湖南湘阴县 4×20 兆瓦渔光互补扶贫项目

监理工程师通知单

编号: XYCTH-JLT-018

主题: 质量

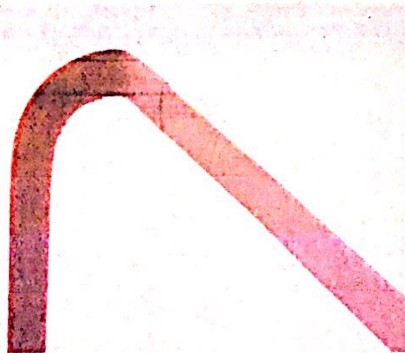
1. 升压站围墙未按照设计要求施工(图一)。
2. 升压站户外设备电缆套管转弯衔接处未做防腐, 管口毛刺未打磨做喇叭口(图二)。
3. SVG 设备基础预埋钢板低于混凝土基础表面, 钢板没焊铁脚(图三)。
4. FC 设备铜排绝缘套管安装有气泡(图四)。

以上问题要求在 2018 年 06 月 22 日前整改完成, 并上报监理项目部。
